From: Jan Elzinga <jelzinga@weterskipfryslan.nl>
Sent: vrijdag 3 november 2023 15:22
To: Ronald Krikke
Cc: Karin Brons
Subject: Aanvullend advies ruimtelijk plan 'Wijzigingsplan De Fjouwer Roeden 10 te Boelenslaan'

Op 09-10-2023 hebben wij 'Wijzigingsplan De Fjouwer Roeden 10 te Boelenslaan' ter inzage gekregen, waarvoor onze dank. Uit de beoordeling van het plan vragen we je aandacht voor de volgende punten:

Figuur 1 Situatie waterlopen

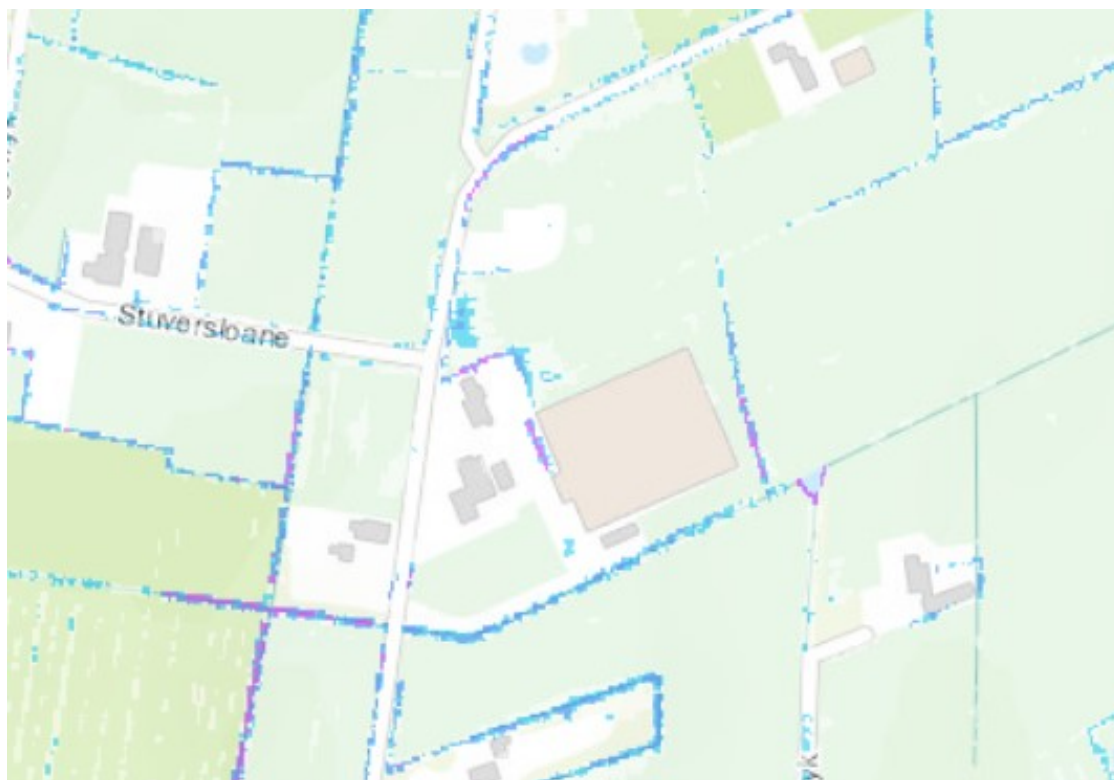
Aan de zuidzijde van de projectlocatie ligt een hoofdwatgang van het Witterskip(oranje stip) , deze heeft een belangrijke functie in de aan- en afvoer van water in het gebied, op de zuid-oost punt van de kavel is een gemaal(opmaling) van het Weterskip aanwezig.

Voor de hoofdwatgang geldt aan weerszijden een beschermingszone van 5 meter vanaf de bovenzijde talud waarbinnen niet gebouwd mag worden en geen bomen en struiken worden aangeplant

De sloot aan de oostzijde (paarse stip) voert via een duiker af op de hoofdwatgang.
